Affaire suivie par : Joël SEMBLAT
E mail : sdap.oise@culture.gouv.fr
Poste : 69.40
Nos Réf. : JF/JS
Affaire suivie par : Stéphane CARIN
Objet : Révision du PLU de Chaumont-en-Vexin
PJ : Carte des protections

Avis de l'Unité Départementale de l'Architecture et du Patrimoine de l'Oise

Comme suite à votre saisine du 2 août 2023 pour sollicitation, j'ai l'honneur de vous faire part des remarques de l'Unité Départementale de l'Architecture et du Patrimoine de l'Oise concernant l'arrêt du projet de révision du Plan Local d'Urbanisme de la commune de Chaumont-en-Vexin par délibération du 23 mai 2023.

Protection au titre des abords de monuments historiques (AC1) - Oise - 60

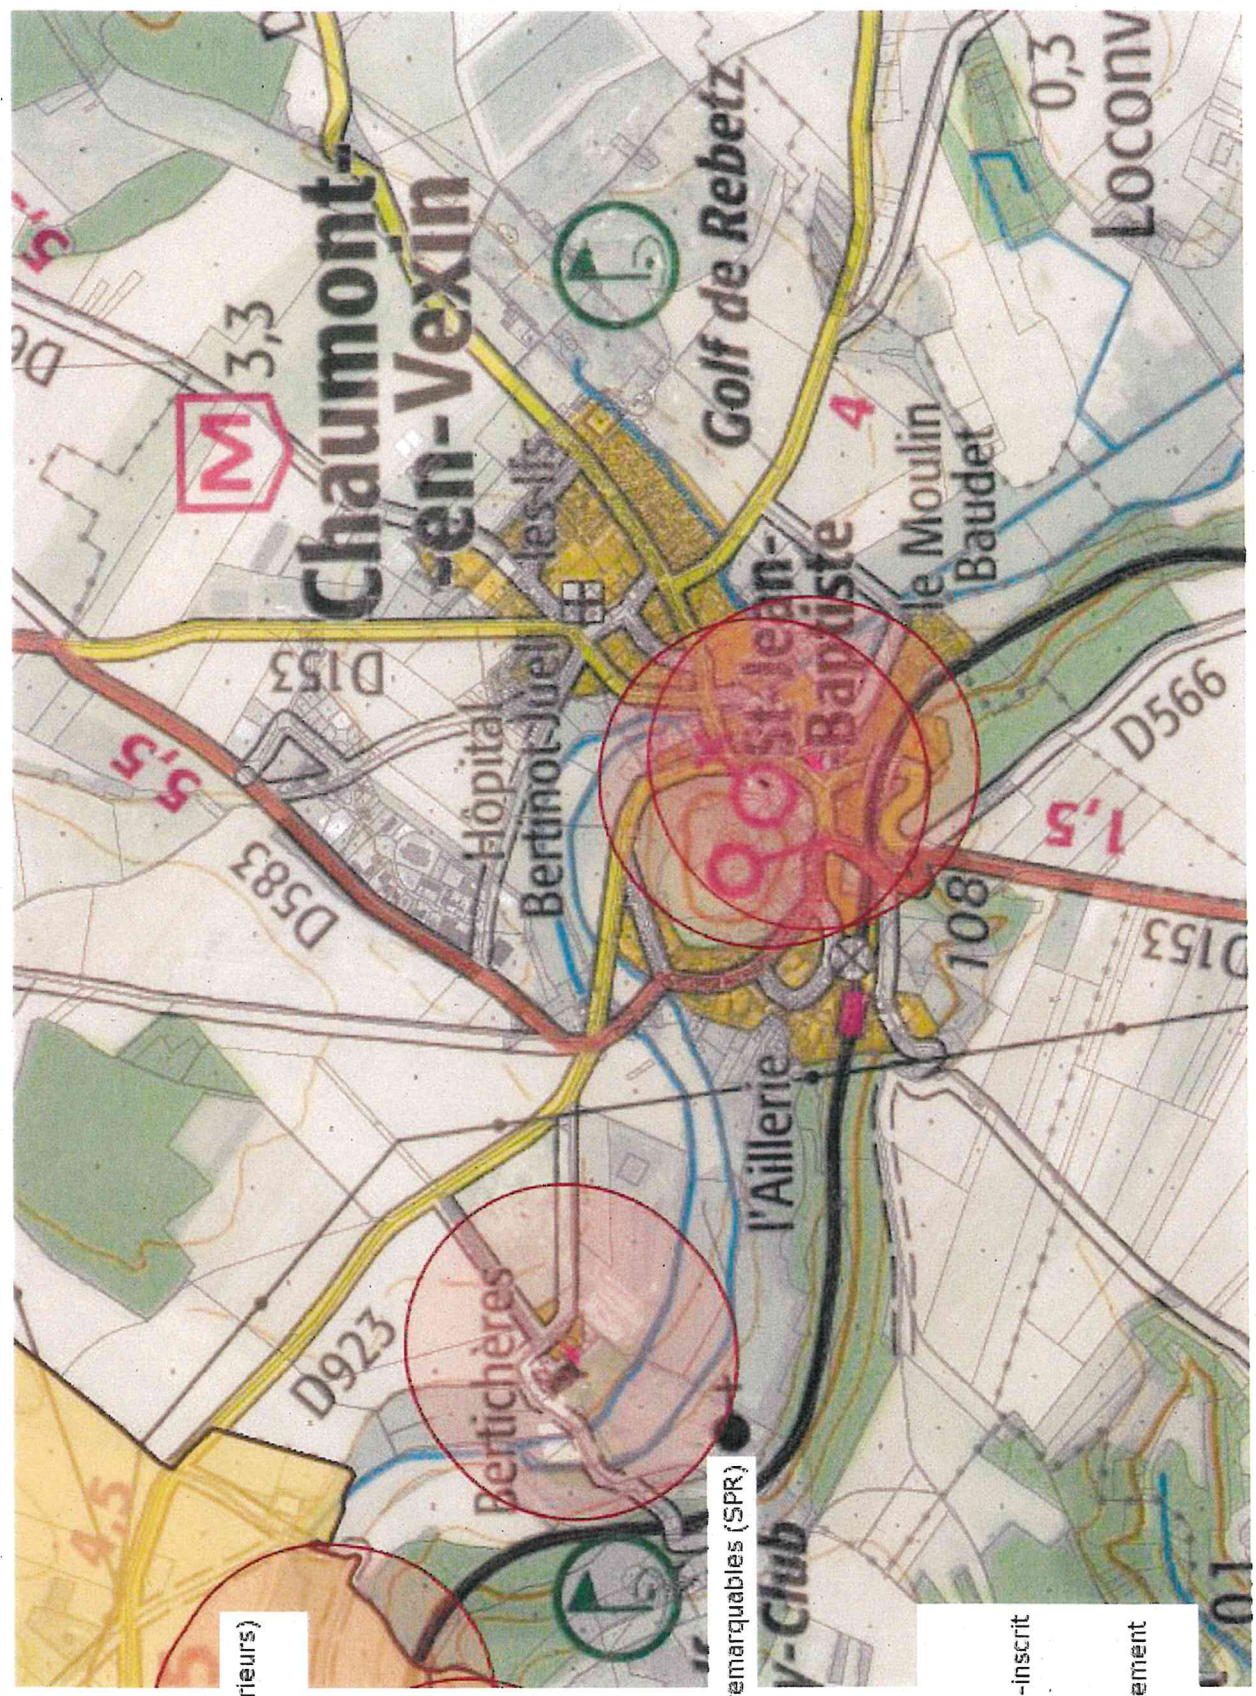
La révision du document d'urbanisme sera complétée par l'existence **d'un nouveau monument historique en vertu de l'arrêté préfectoral du 5 juin 2023 portant inscription au titre des monuments historiques du théâtre municipal en totalité, ainsi que l'ancien couvent des Récollets (actuel Hôtel de Ville), façades et toitures, situés au 45 rue de l'Hôtel de Ville, section AD, parcelle 46 du cadastre.**

Le plan (Cf. Périmètres de protections de 500 mètres) et les annexes des servitudes d'utilité publique devront par conséquent être mis à jour, ainsi que les autres pièces composant le dossier du PLU.
